Determina dirigenziale n. 6011 del 12 MAG 2017

Oggetto: "Interventi prioritari di consolidamento e ripristino delle sponde del Naviglio di Pavia nei comuni di Milano, Casarile, Giussago e Certosa".

Approvazione del verbale della conferenza di servizi e della relativa progettazione definitiva.

N° progetto Ente: T0.2.1

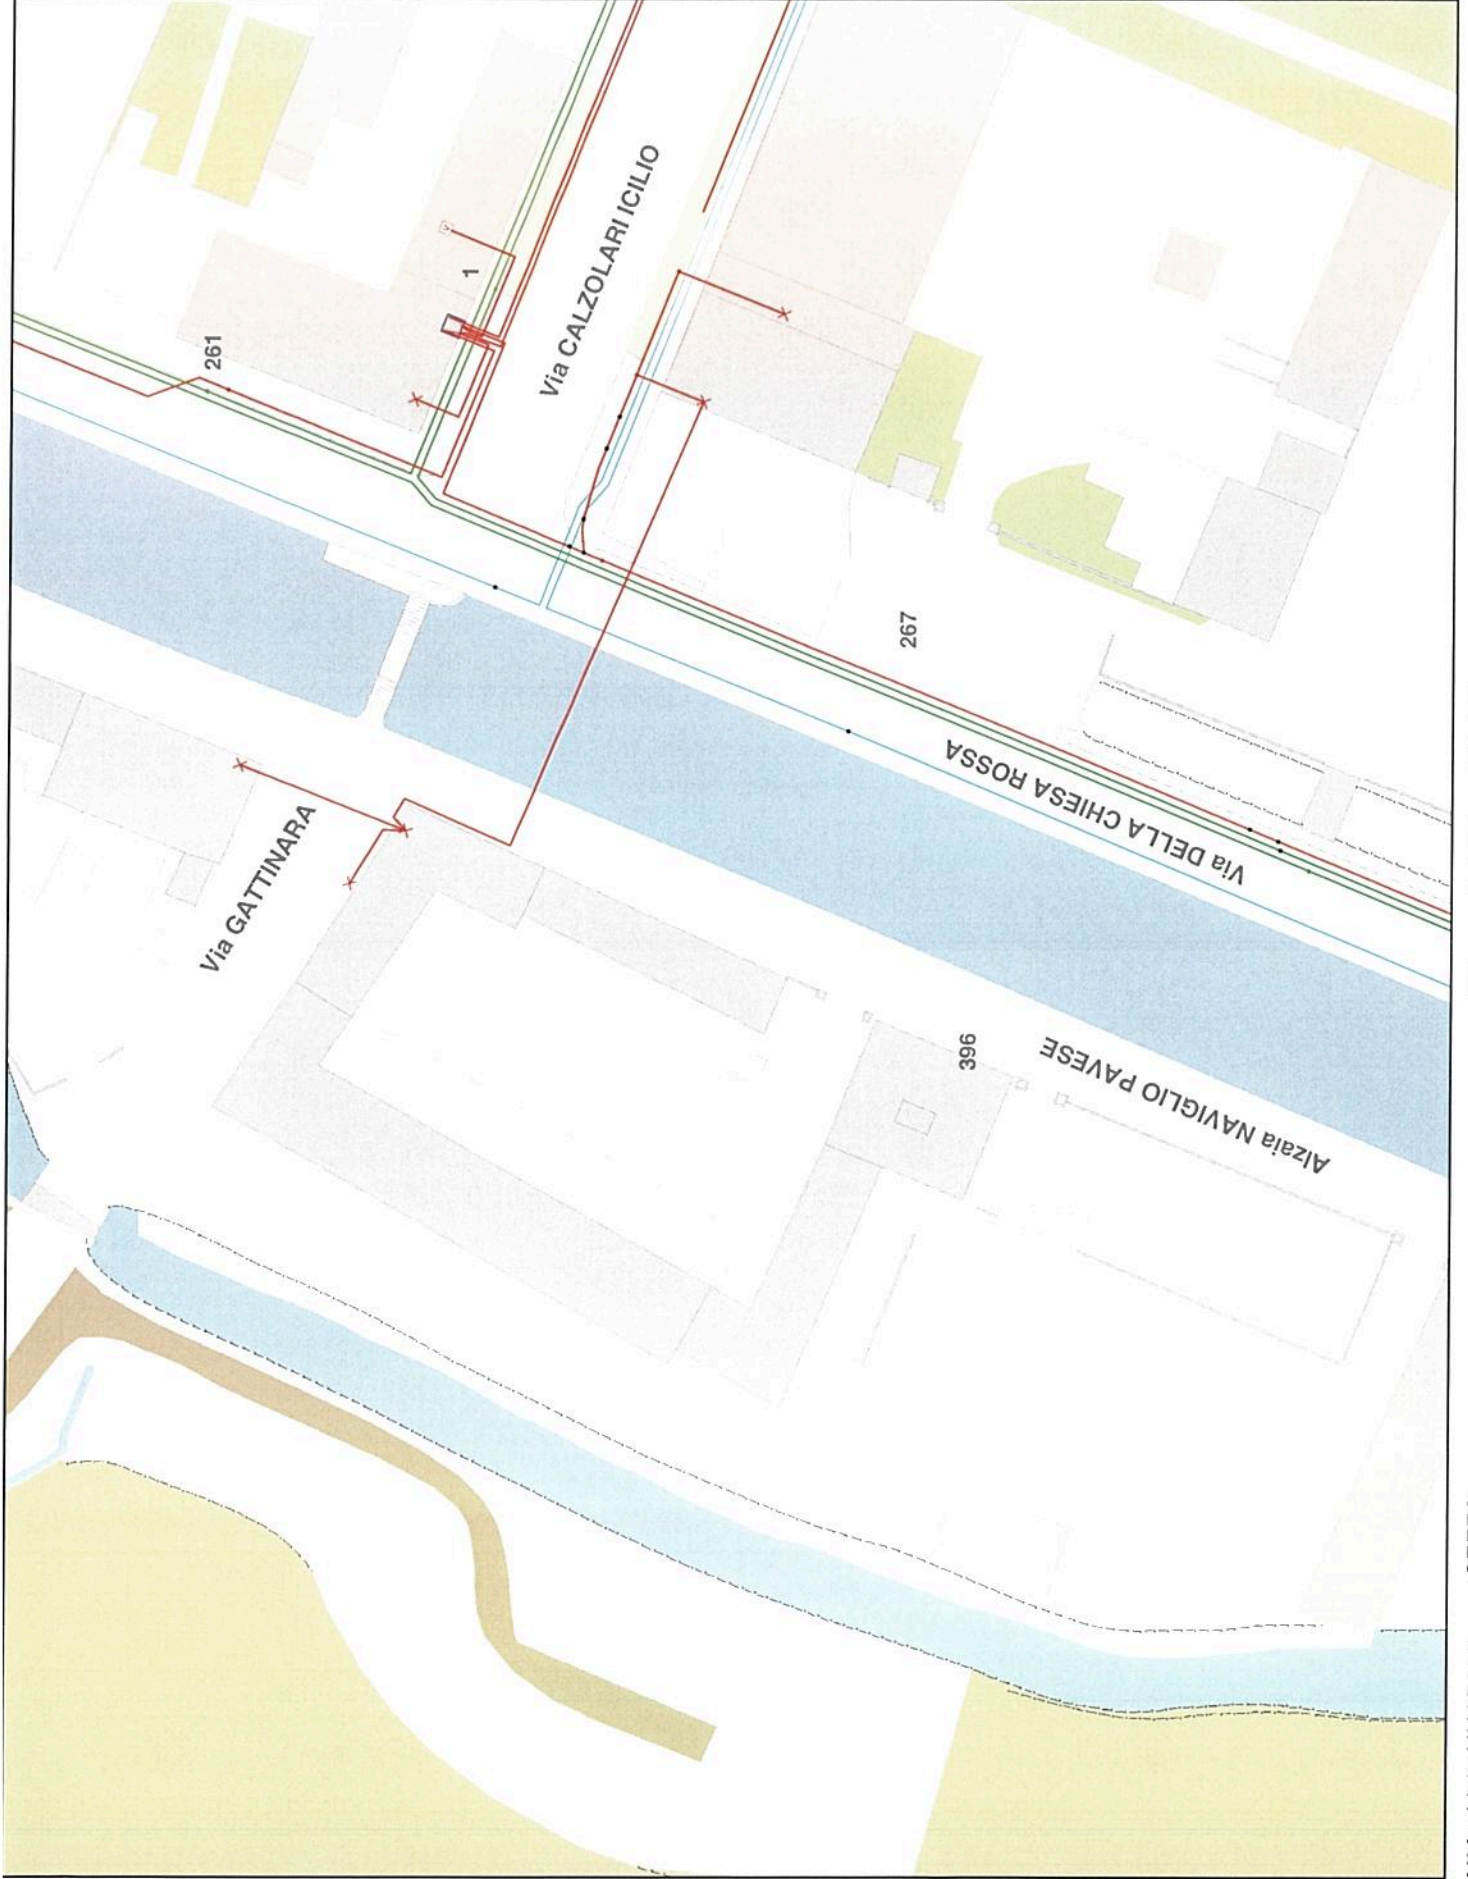
Ad integrazione di quanto dichiarato ieri, trasmettiamo anche la tavola riguardante l'infrastruttura di illuminazione pubblica presente in Via della Chiesa Rossa nell'area evidenziata dal Vs. disegno T0.2.1.
